改善箇所説明図

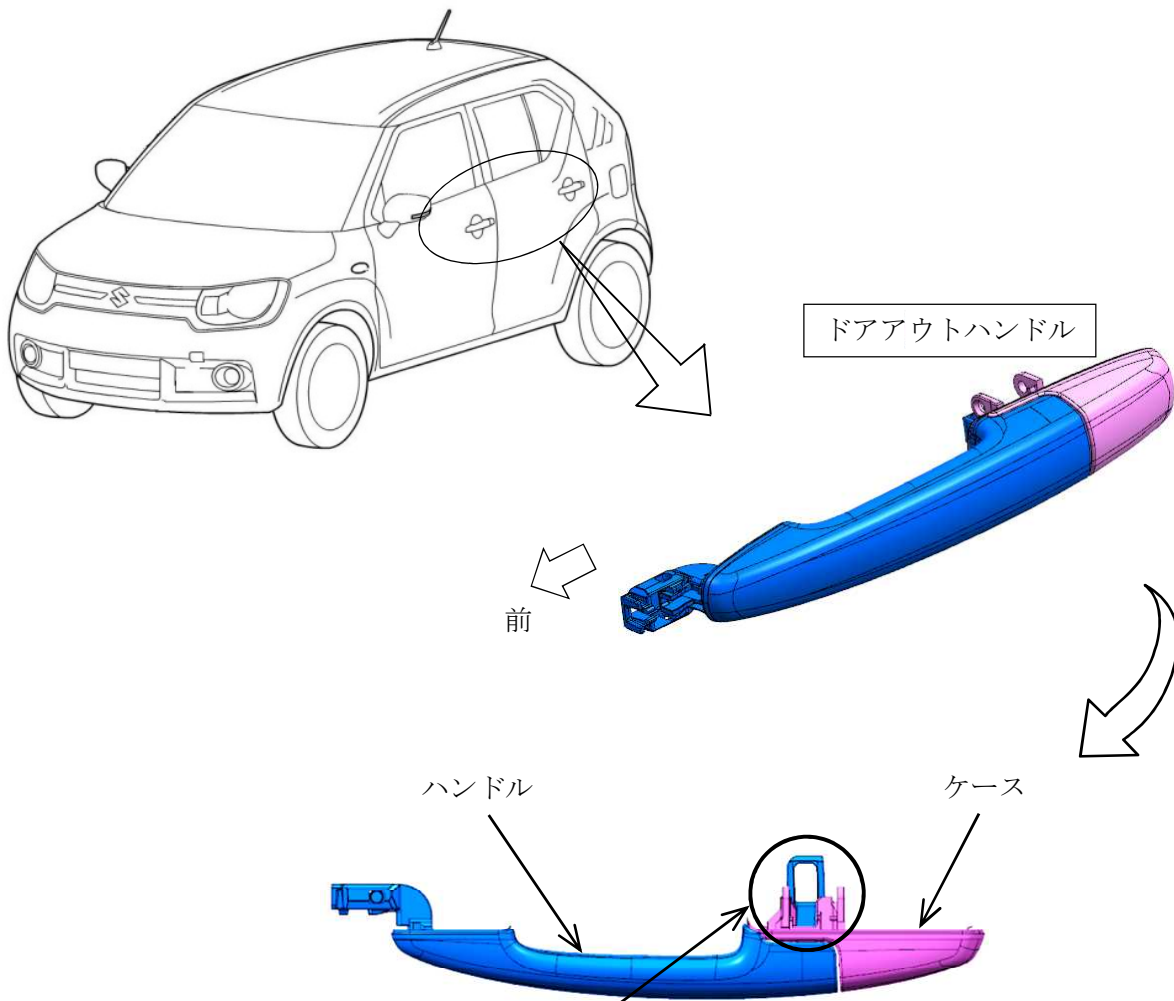
基準不適合箇所

乗降扉において、アウトハンドルの設計が不適切なため、アウトハンドルを引いた際、吸湿して膨張した可動部がハンドルケースと干渉し、引っ掛かり、初期状態に戻らないことがある。そのため、扉が確実にロックされず、最悪の場合、走行中に扉が開くおそれがある。

改善の内容

全車両、対策品のドアアウトハンドルに交換する。なお、改善措置用部品の準備に時間を要することから、使用者に不具合の内容を通知して注意喚起を行い、準備が整い次第、再度入庫の通知をする。

識別：IDプレートに黄色のシールを貼付する。
